## 改善箇所説明図②

### 不具合発生箇所

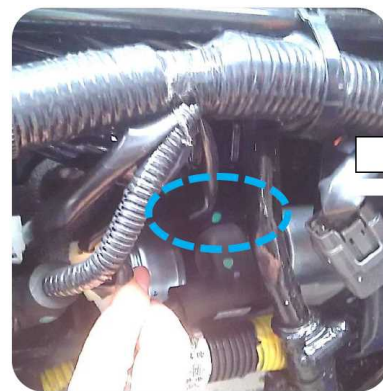
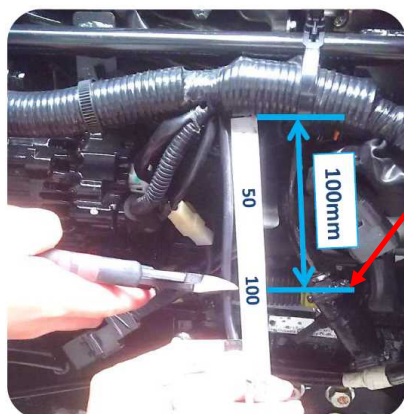
農耕トラクタのスタータモータにおいて、電源供給配線の端子(ST端子)が設計されたものと異なり、強度が不足しているため、加工時および組付け時に端子部に亀裂が発生しているものがある。そのため、そのままの状態で使用を続けると、端子部が破損し、エンジンの始動ができなくなるおそれがある。

全車両、電源供給配線をST端子部で切断し、正規品の端子を組み込んだ対策用リードワイヤを結合する。

電源供給線を切断する

対策用リードワイヤ
